改善箇所説明図

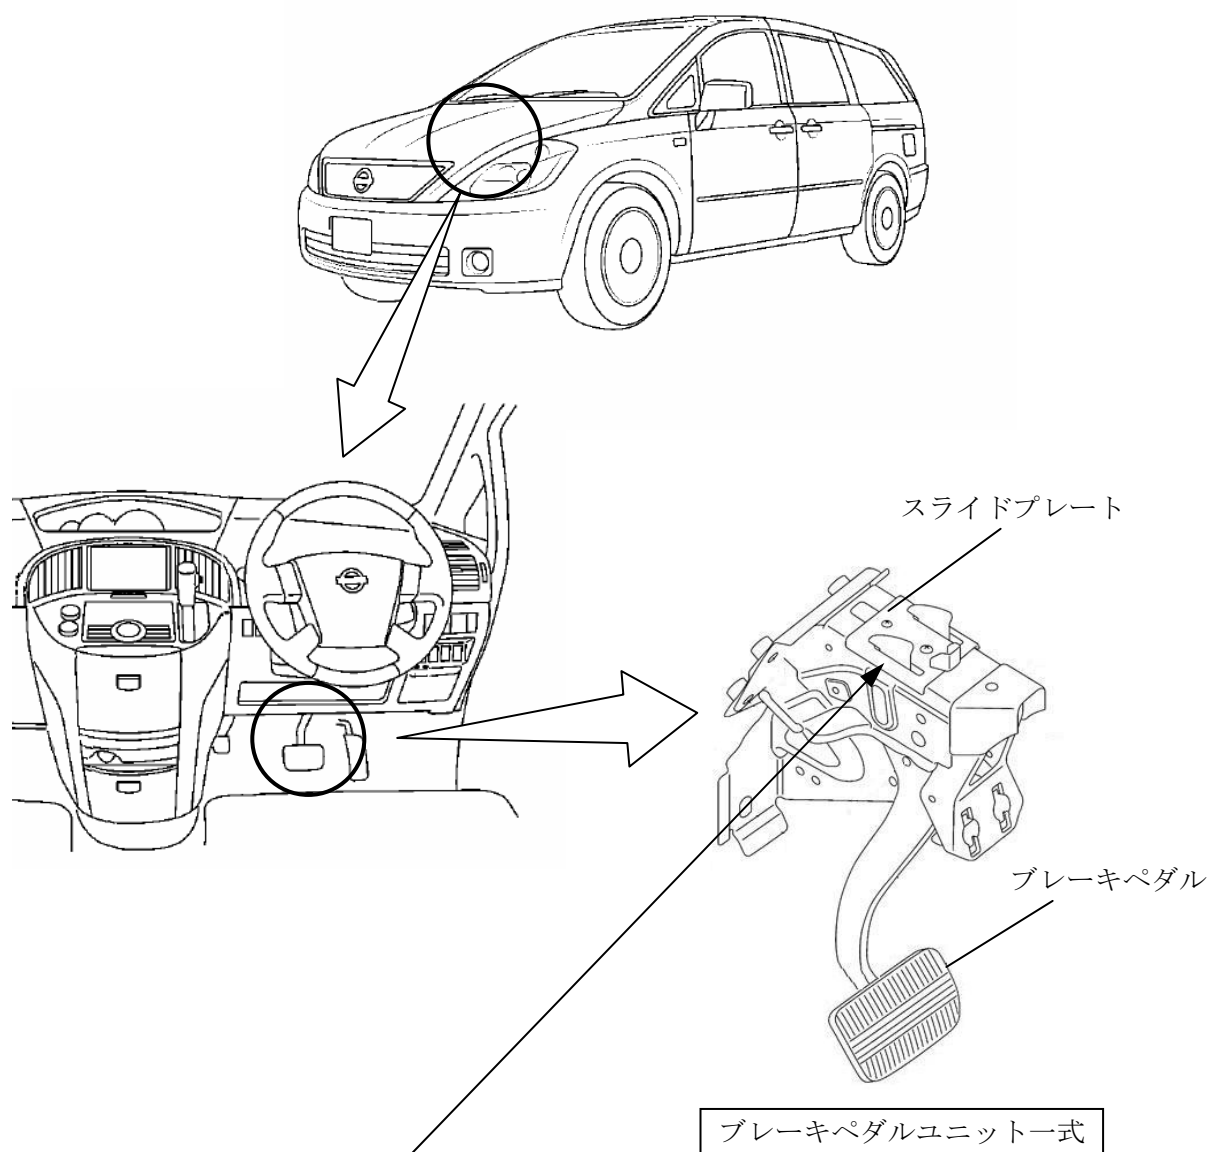
不具合発生箇所

前面衝突時にブレーキペダルの後方移動量を低減する装置において、走行不能に至らない程度の前面衝突時に、当該装置が作動する場合がある。そのため、前面衝突後に走行すると、最悪の場合、制動不能となるおそれがある。

改善の内容

全車両、ブレーキペダルユニット一式を対策品と交換する。

識別：ブレーキペダル側面に記載された記号の違いにより容易に識別できるため、特別な識別は行わない。
